Gegenstand: Überprüfung und Austausch des Schalldämpfers der Antriebseinheit, Erweiterung und Berichtigungen in den Handbüchern.

Betroffen: ASH 26 E, Geräte-Nr. 04.883, alle

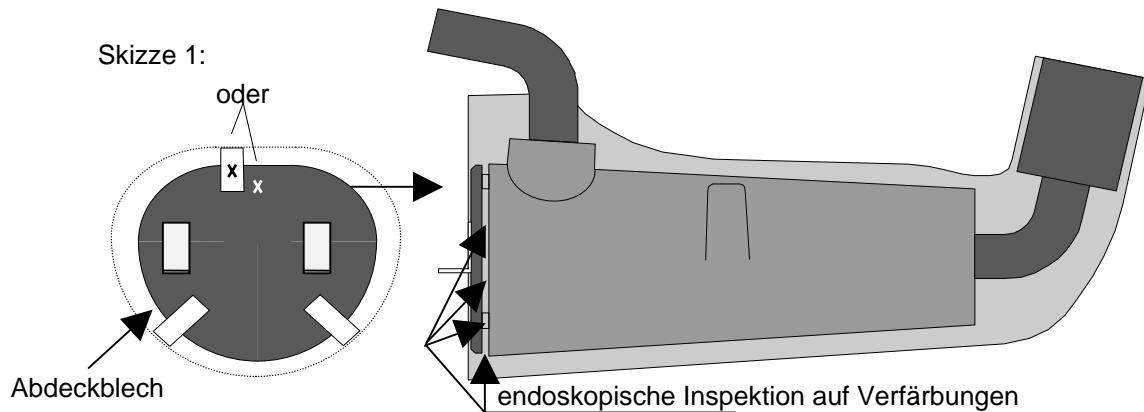
Dringlichkeit: Bei allen Motorseglern ist vor dem nächsten Motorbetrieb zu überprüfen, welche Schalldämpferversion installiert ist. Die verbesserten Schalldämpfer wurden mit einem X gekennzeichnet. Diese Markierung befindet sich auf der Vorderseite an der in Skizze 1 gezeigten Position:

Bei einer Betriebszeit des Schalldämpfers von mehr als 40 Stunden, ist zusätzlich mit einem Endoskop die Vorderseite des Schalldämpfers hinter dem Abdeckblech (siehe Skizze 1) auf Anlaßfarben zu überprüfen. Zeigt diese Überprüfung keine Verfärbung von der goldgelben Grundfärbung hin zu einem grauen bzw. bläulichen Farbton, so ist eine weitere Motorlaufzeit von weiteren 2 Stunden möglich. Diese Überprüfung kann im 2 Stundenrhythmus bis zu maximal 60 Betriebsstunden des Schalldämpfers durchgeführt werden.
